唐津沢産廃処分場の洪水災害の 危険性を訴える

(県は、本年3月15日、産廃処分場の基本設計、および般入道路の予備設計を終了した旨を示した。この産廃処分場計画は、防災調整池の技術基準に違反しており、洪水災害の危険性を避けるため、本計画を速やかに中止するよう訴えます)

2023年6月25日

県産廃処分場費用差止請求訴訟 原告団

図 12 豪雨時洪水の展望図（動画解析結果の一場面）

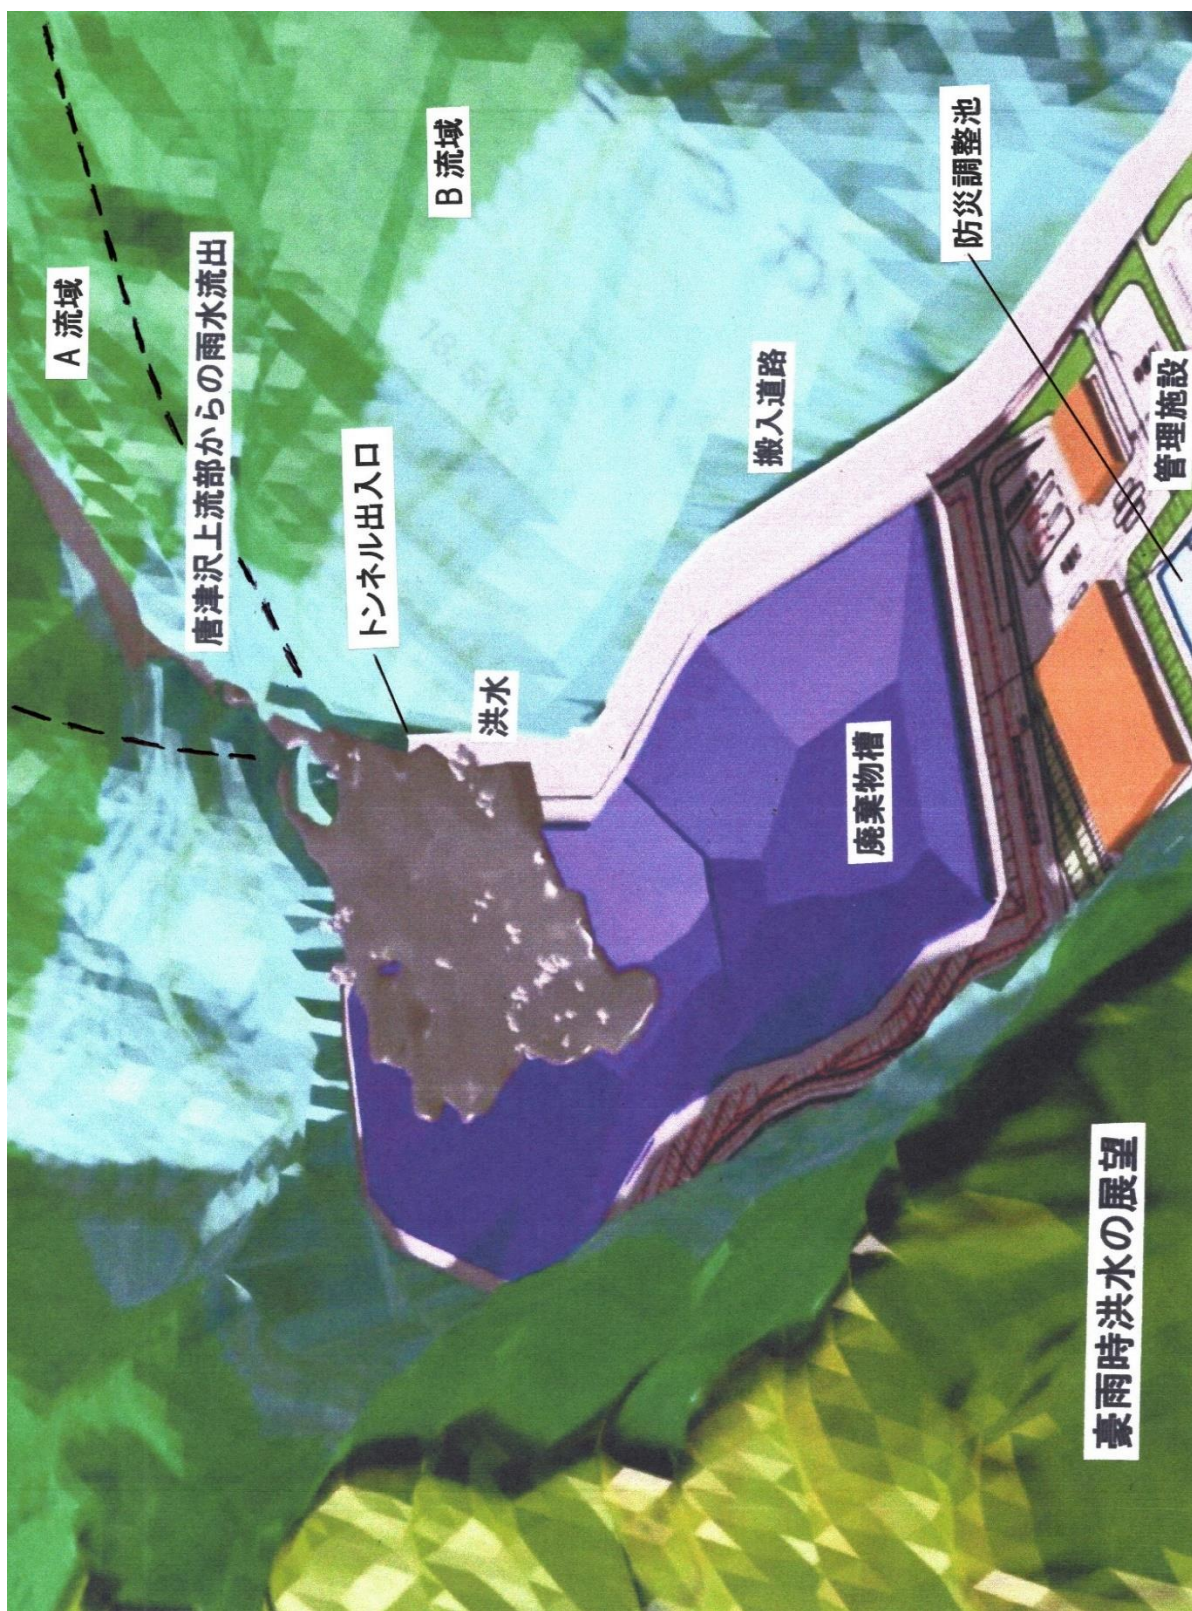
その結果を図 12 の「豪雨時洪水の展望図」に示す。唐津沢上流域から流出する洪水が廃棄物槽を通り抜ける様子がよく判る。槽内に廃棄物があれば、そればかりではなく、廃棄物槽の構造体もろとも押し流してしまうことになる。

図 13 唐津沢上流部からの雨水流出による洪水の拡大図

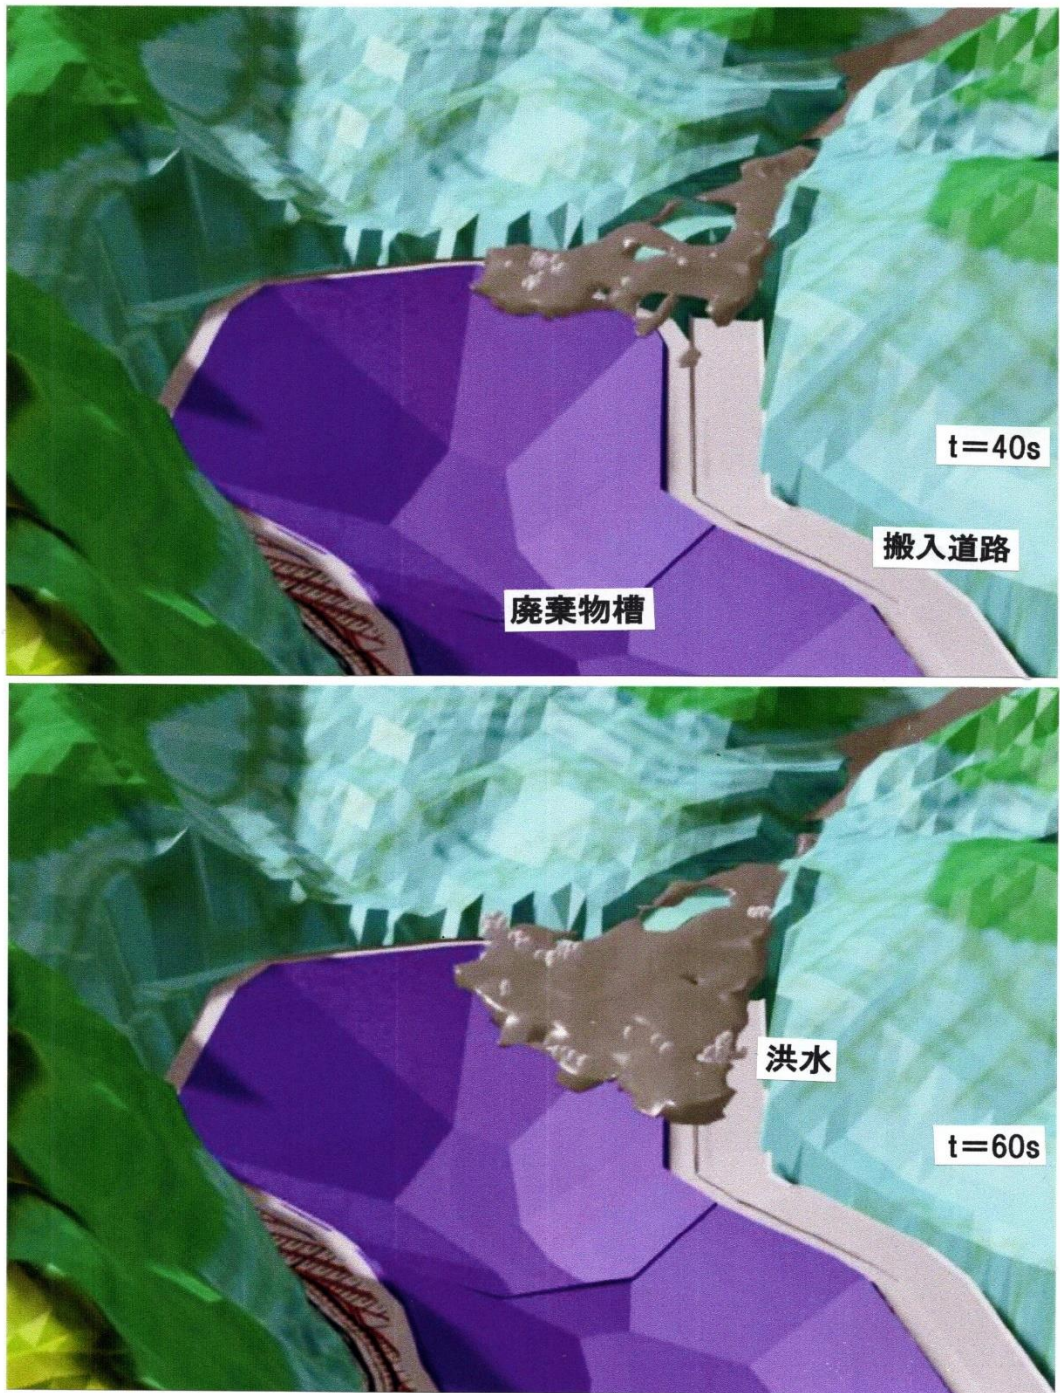
また、図 13 の「唐津沢上流部からの雨水流出による洪水の拡大図」によれば、降水域 A の谷間出口の扇状地から洪水が廃棄物槽に流れ込む様子がよく判る。

上流域からの集中した激流の流路が拡大してからの流れを防護隔壁や側溝で無事に防災調整池まで誘導することは現実的に不可能である。

図 14 廃棄物埋立完了後であっても、洪水は廃棄物の山を押し流すことを示す
 (上の図：埋立後の処分場展望図 下の図：豪雨時洪水の様相)

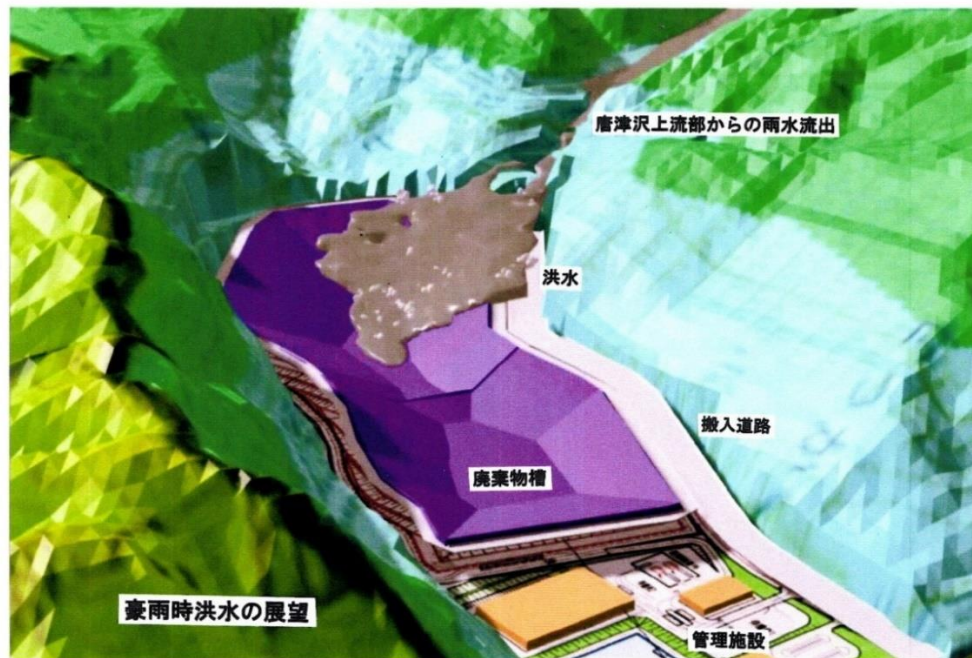
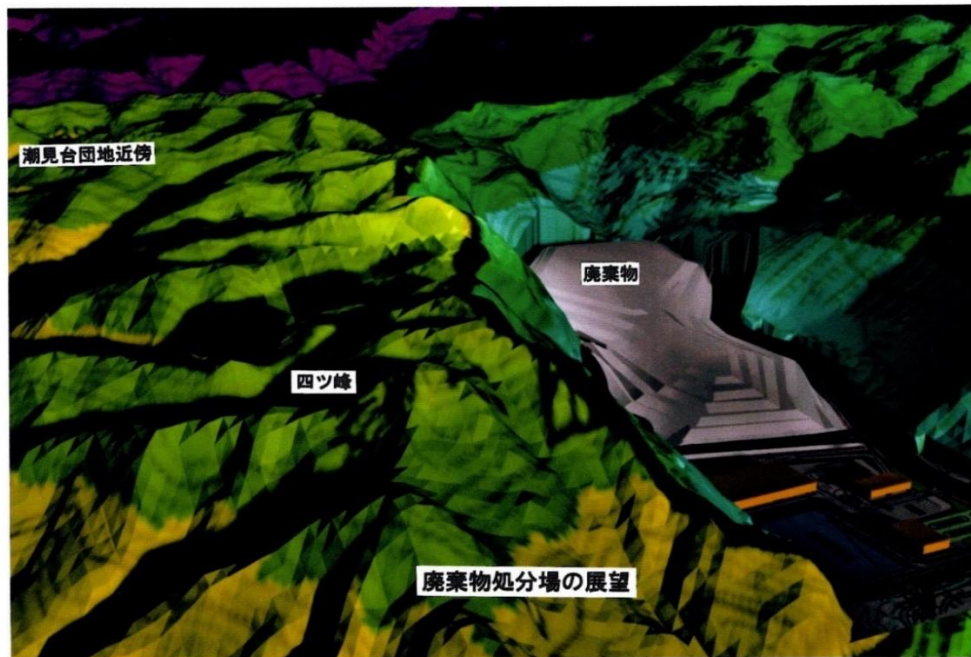
なお、図 14 には、廃棄物埋立完了後であっても、上流域からの大規模な洪水は、廃棄物の山を押し流すことを示す。上の図は、廃棄物埋立完了後の山積みの廃棄物槽であり、下の図は、空の廃棄物槽に流入する洪水の様相を示す。これらの図を比較検討すると、山積みの廃棄物槽は洪水に押し流されてしまうことが予想できる。

また、急勾配の斜面を流下する洪水の激流を防護隔壁により受け止め、その流れを別途に設ける誘導路により防災調整池まで誘導し、流域を上下に区分することが如何に困難か容易に想像できる。

図 15 防災調整池の容量算定に使用すべき流域面積および許容放流量算定要領

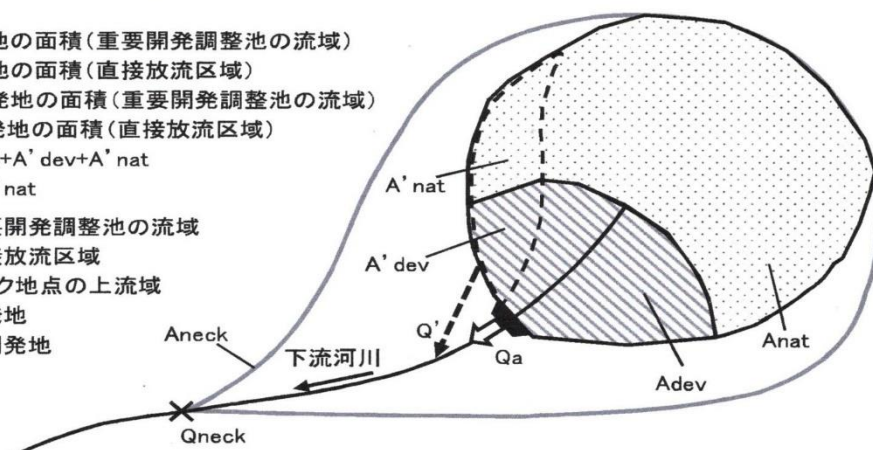
京都府の技術基準（参考資料2）によると、図15に示すように、防災調整池の容量算定に使用すべき流域面積 A (ha) は、開発地の面積と非開発地の面積の合計とし、それに許容放流比流量 q_a ($\text{m}^3/\text{s}/\text{ha}$) を乗じて、流域全体 A に対する許容放流量 Q ($=A \times q_a$) (m^3/s) を求める。ただし、「直接放流区域」 A' がある場合、許容放流量から直接放流区域の流出量 Q' (m^3/s) を差し引くものとする。なお、直接放流区域の流出量は、合理式により求めるものとしてされている。

本件の場合、西側流域 81.47ha が「直接放流区域」 A' に相当するが、水防法の規定値により最大降雨強度を 153mm/hr とし、流出係数を 0.7 と仮定すると、 Q' は 24.2 m^3/s となる。一方、流域全体 A (118.30ha) に対する許容放流量 Q は、2.43 m^3/s ($=118.30 \times 0.029$) である。

したがって、 $Q - Q' = -21.8 \text{ m}^3/\text{s}$ となり、直接放流することは許容されない。つまり、『西側流域の面積に対応した約 28 万 m^3 の巨大容量の防災調整池を排水路の途中に設備せねばならないが、県は無視して調整池技術基準に違反している。』なお、防災調整池容量の算定方法については、後に詳しく述べる。

図 24 降雨継続時間 24 時間における降雨強度の変化 (ハイトグラフ) の一例 (水防法規定値)

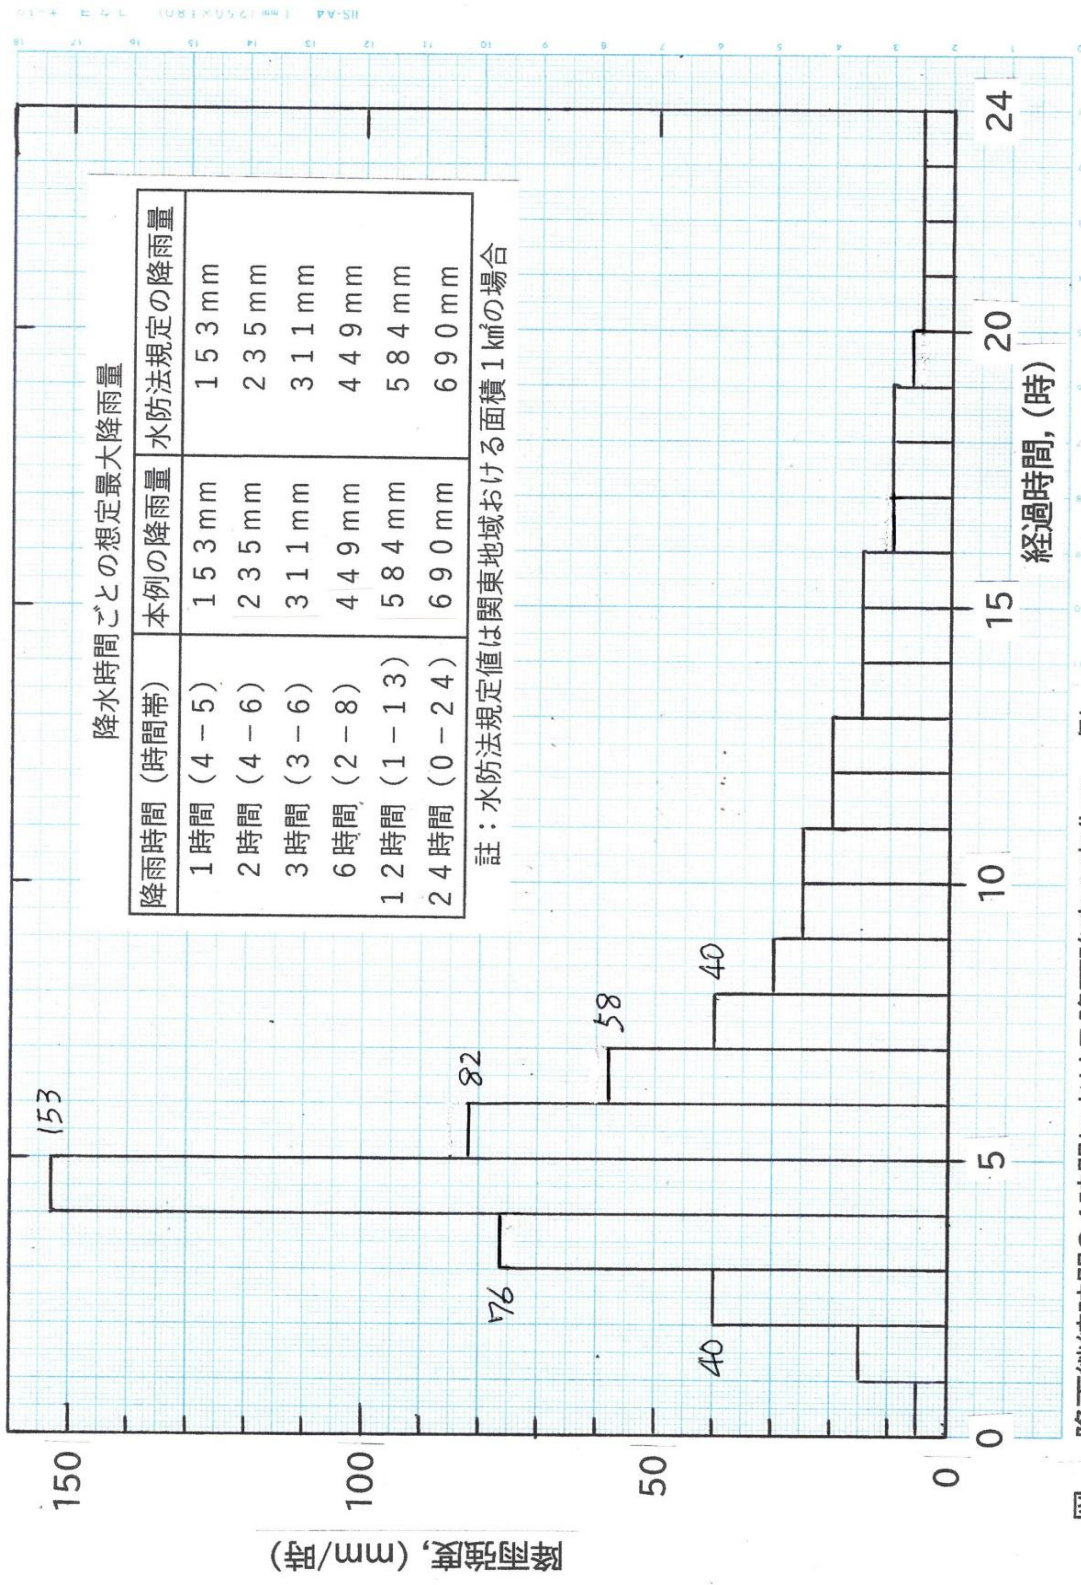
水防法規定では、式（2）のように平均降雨強度が数式で表示されておらず、代表的な降雨継続時間に対するそれまでの降雨量を mm の単位にて表示されている。図 23 に示すように、水防法の降雨量表示に矛盾しない「降雨強度の経過時間の変化」（ハイトグラフ）を作成し、それに基づき、任意の継続時間 t_i とそれまでの平均降雨強度 r_i を求める。これらの r_i と t_i を用いて、式（1）により、必要な防災調整池容量 V を算定する。

この場合には、図 23 により、降雨強度が弱まり、限界の降雨強度 r_c 14.75 mm/hr と等しい値となるのは、12 時間後であり、これが任意の降雨継続時間 t_i に該当する。そして降雨継続時間 12 時間の水防法規定値 584mm に対応する平均降雨強度 r_i は、48.7mm/hr (584mm/12hr) である。

算定式は $V = (r_i - r_c/2) \cdot 60 \cdot t_i \cdot f \cdot A/360$ (=415,300 m^3) である。

敷地流域 36.83ha と西側流域 81.47ha に対して、それぞれに防災調整池を別に計画する際には、それぞれ面積案分して 12 万 9,200 m^3 (415,000 \cdot 36.83/118.3) と 28 万 5,800 m^3 とすればよい。

図 25 防災調整池の構造と機能の説明図 (乙 54 の 1 の 123 頁)

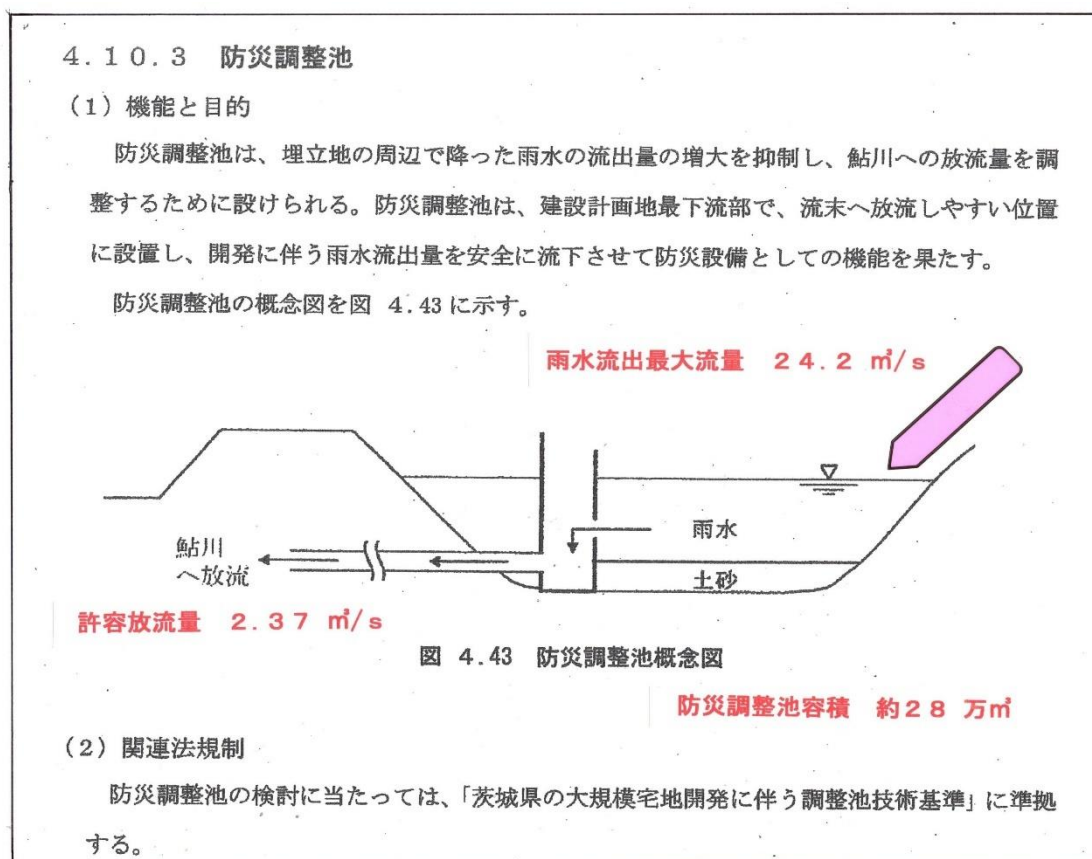
図 25 には、防災調整池の構造と機能の説明図を示す。防災調整池は、埋立地周辺で降った雨水の流出量を抑制し、鮎川への放流量を調整するために設けられる。防災調整池は、建設計画地の最下流部で、鮎川へ放流しやすい位置に設置し、開発に伴う雨水流出量を安全に流下させて防災設備としての機能を果たすとのことである。

県の大規模宅地開発に伴う調整池技術基準が制定された平成 10 年の当時は、開発行為の存置期間 10 年とし、余裕を見て 1/30 年確率 (256mm/日、74.5mm/時) の降雨量に基づき、調整池容量を算定すれば良いとされた。しかし想定最大規模降雨時には、1/30 年確率の降雨量で算定した調整池容量が不足し、堤体本体に越流が発生する。そこで調整池の堤体の安全確保上、1/200 年確率 (406mm/日、110mm/時) の洪水量の 1.2 倍以上の流量に対して安全に処理することができる (洪水吐き) を設置するよう規定された。(洪水吐き) とは、防災調整池からの越水を予め設けた水路により誘導し河川に放流する仕組みである。

宅地開発では、1/30年確率(256mm/日、74.5mm/時)の降雨量に対応した容量の調整池を設置するが、最大降水量で洪水が発生し越水しても、(洪水吐き)を設置しているため、調整池の堤体は破損しないから問題ないということらしい。つまり、想定最大規模降水量【現在では、水防法規定値(690mm/日、153mm/時)】で洪水が発生した場合、調整池の堤体本体が無事ならば、越水して許容放流量を超える雨水が河川に放流されるのは構わないということである。

図37 造成計画(横断面)

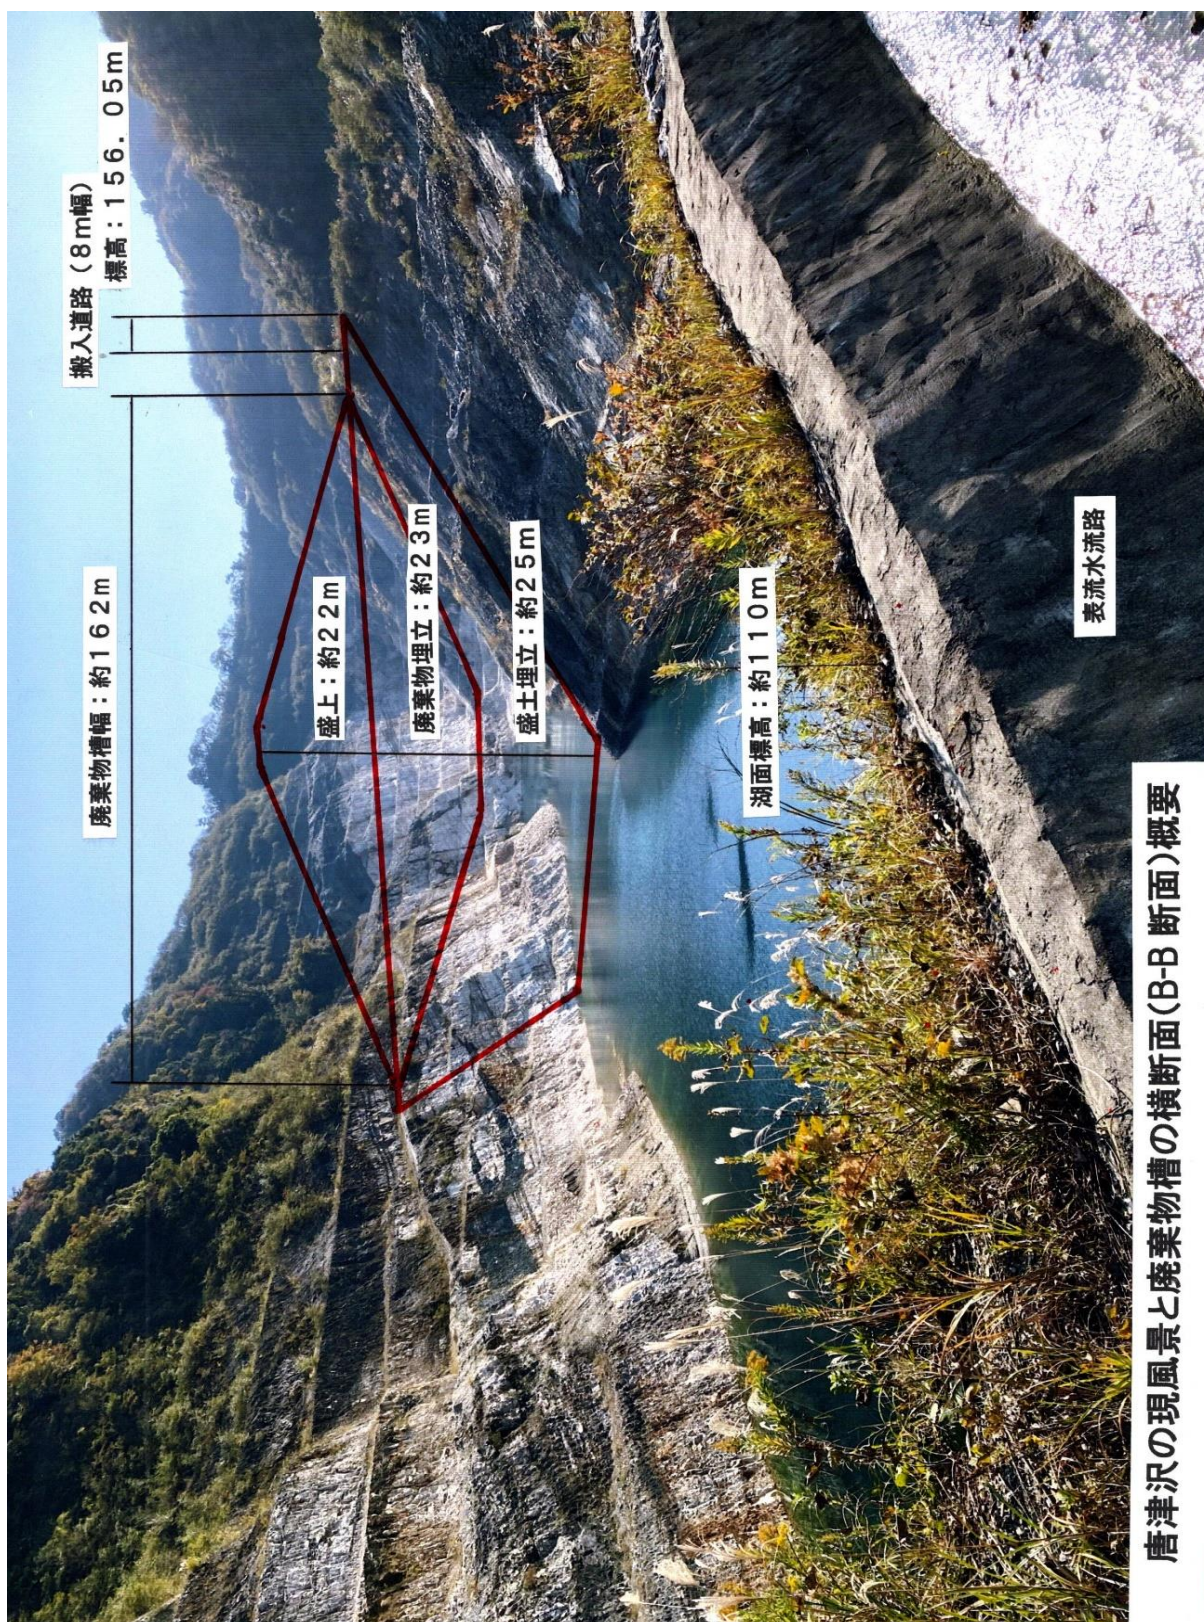
県の基本計画（参考資料 10）によると、唐津沢は、図 37 のように、深さ 50m の谷間を埋立し、廃棄物埋立最大高さ 45m の廃棄物槽が建設されることになる。廃棄物の埋設高さは 20m で、廃棄物の山積み高さは 25m であり、崩れ易く、それ自体で不安定なものである。

図 39 造成計画 (縦断面図)

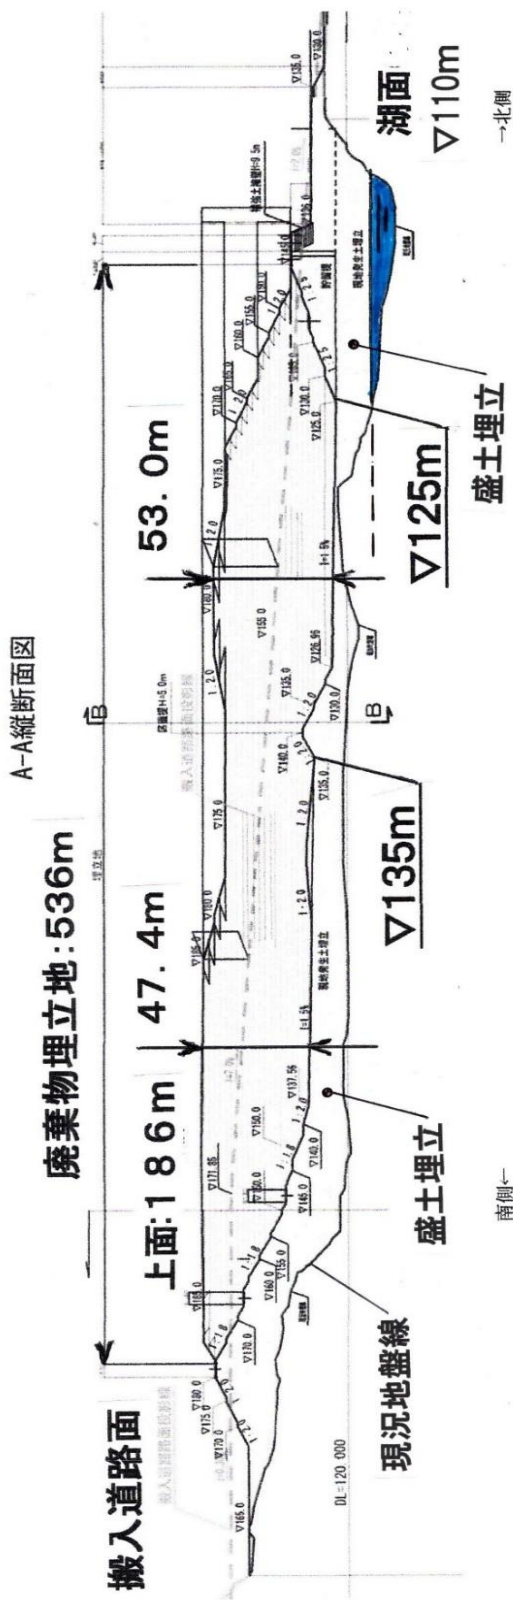
なお、図 39 には、造成計画の縦断面図を示す。廃棄物貯蓄槽は、谷沿いに 536m に渡り、その縁面の標高が 145m から 180 まで大幅に変化する、縁面が傾斜した容器である。

* 廃棄物貯蓄槽は、谷沿いに536mに渡り、その縁面の標高が145mから180mまで大幅に変化する、縁面が傾斜した容器である。
 岸壁の深い谷間に設置されるため、浅い皿状の容器の面積が限定され、予定の廃棄物処理容量を確保できず、容器縁面の上部にうず高く盛上げられている。このような廃棄物は、崩れやすく、洪水に流され易く、極めて不安定な状況である。
